改善箇所説明図

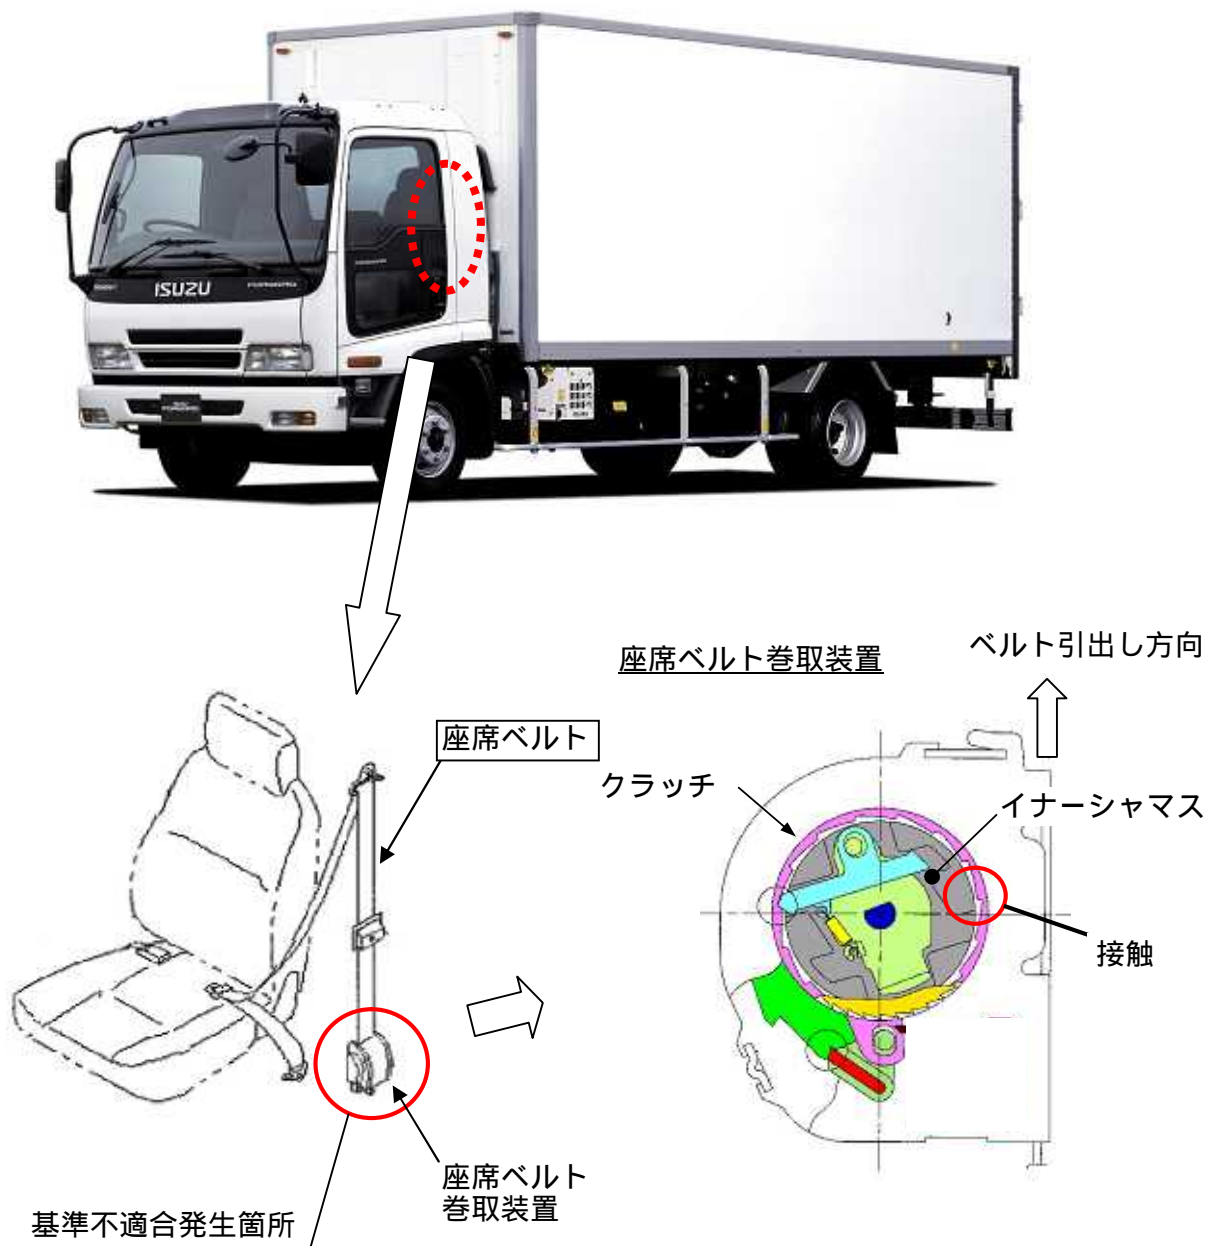
座席ベルト巻取装置の内部部品（イナーシャマス）の製造工程において、不適切な材料を使用したため、当該部品が変形し、座席ベルトが引き出せなくなるおそれがある。

改善の内容：全車両、座席ベルトを対策品と交換する。

識別：座席ベルトの札に黒ペイントの識別マークを付与する。
